三菱ホイス セールスとサービス

No. 855-0224

15t以上横行用インバータ変更のお知らせ

横行インバータ配線変更

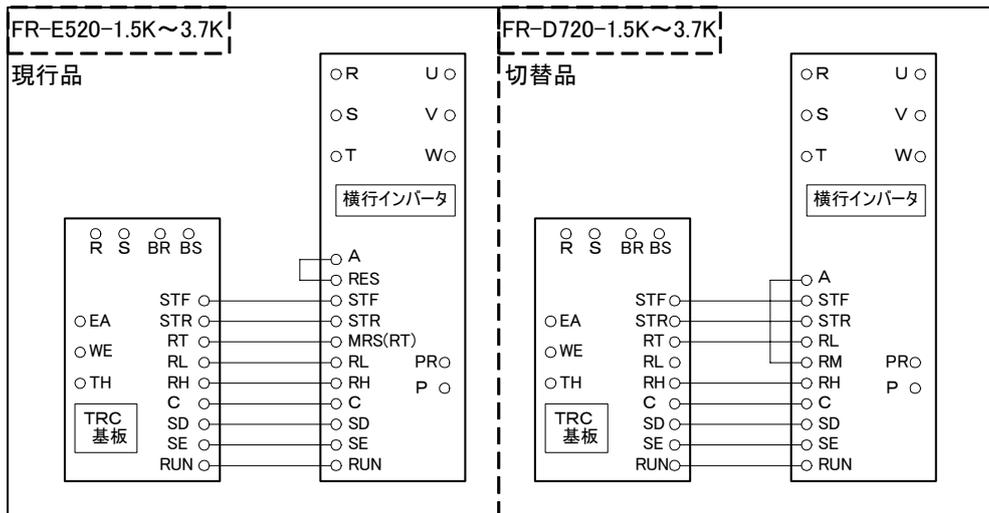
- (1) 汎用インバータシリーズ変更に伴い、最新機種を導入しました。
- (2) ホイス専用部品とし、耐振動等の信頼性を向上させました。
- (3) 設定パラメータも工場出荷時にすべて書き込みしています。
- (4) 省配線化を目的とし下記のように配線を変更します。
- (5) 今までご使用頂いたFR-E520シリーズと取付互換です。
- (6) 今までご使用頂いたFR-E520シリーズのサービスパーツとしてご使用可能です。
